71 ХИМИЧЕСКАЯ ПРОМЫШЛЕННОСТЬ

Изменение № 3 ГОСТ 17314-81 Устройства для крепления тепловой изоляции стальных сосудов и аппаратов. Конструкция и размеры. Технические требования

Черт.20

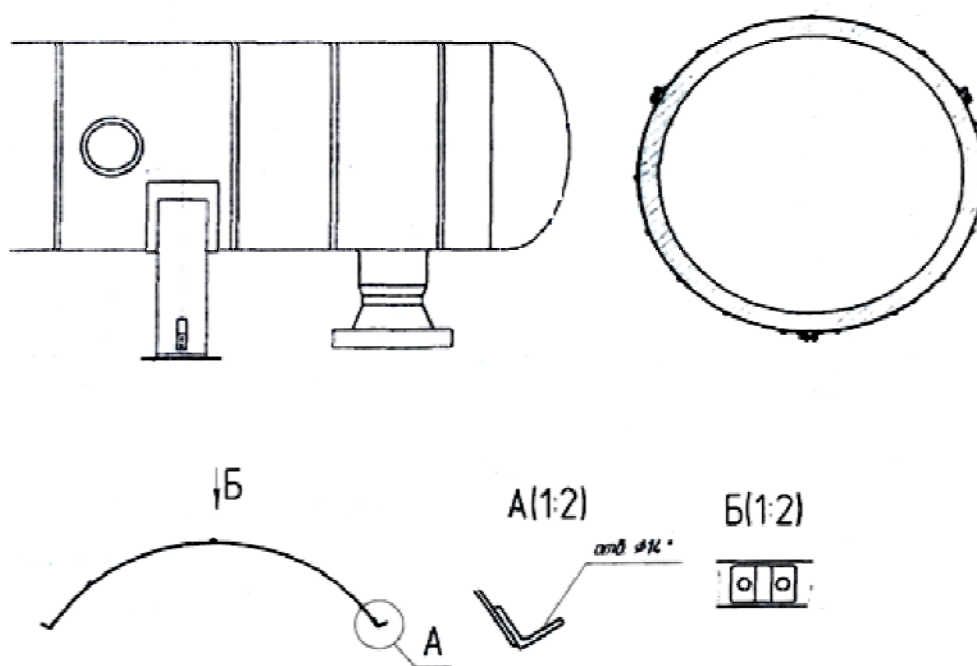
2. Раздел 2 п.2.1. дополнить последним абзацем:

«Допускается приваривать скобы и втулки к бандажам, которые устанавливаются на корпуса аппаратов посредством болтовой стяжки (черт.20)»
